消火栓移設 概要図

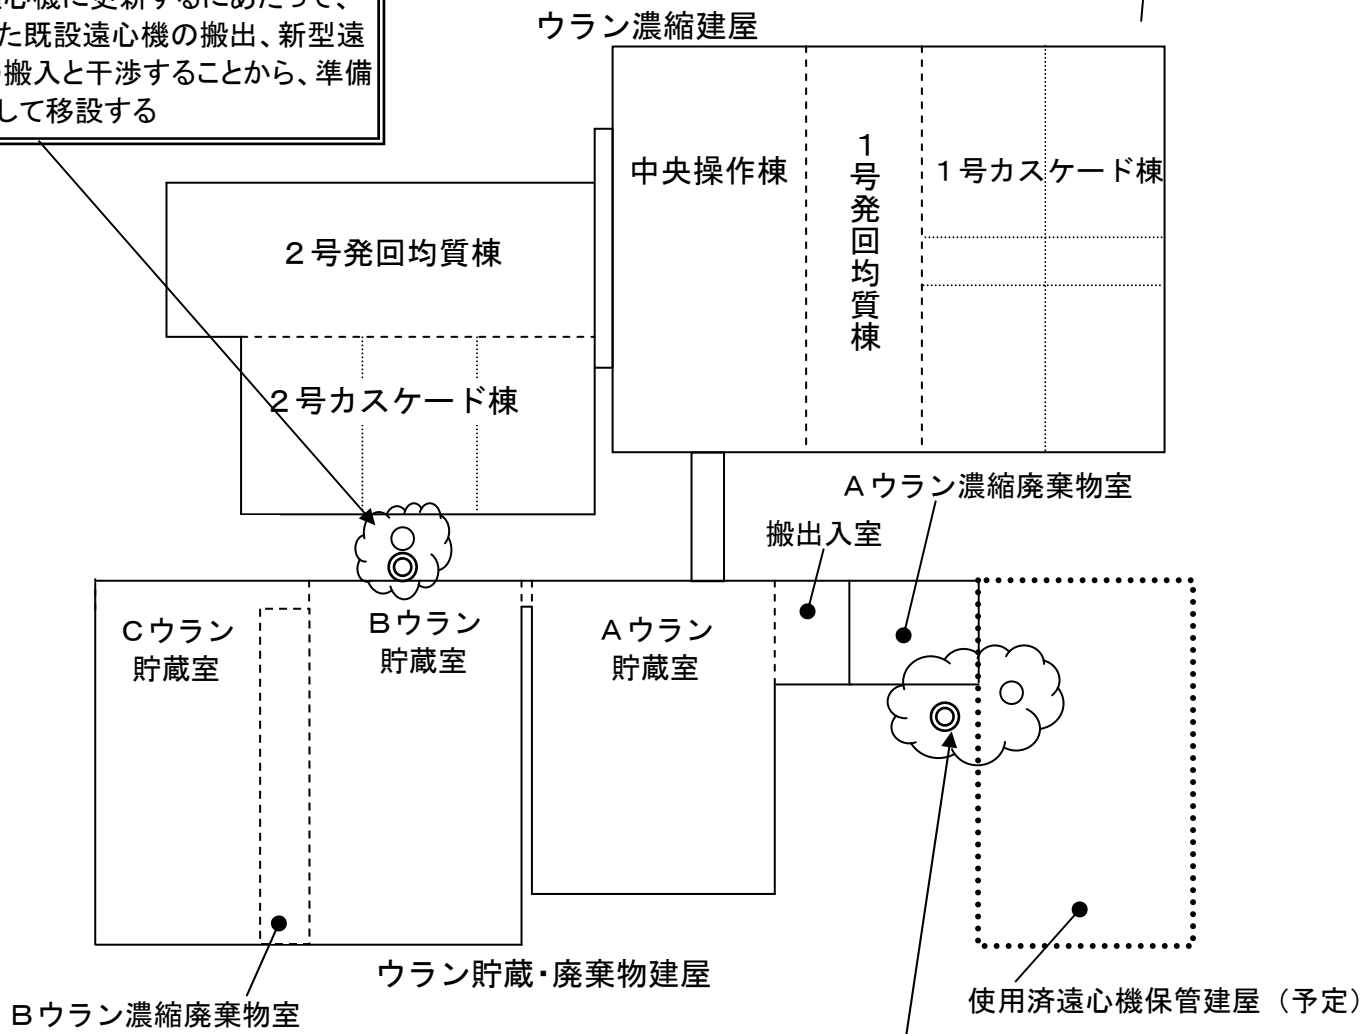
新型遠心機に更新するにあたって、撤去した既設遠心機の搬出、新型遠心機の搬入と干渉することから、準備作業として移設する

新型遠心機に更新するにあたって、今後予定している使用済遠心機保管建屋の設置と干渉することから、準備作業として移設する
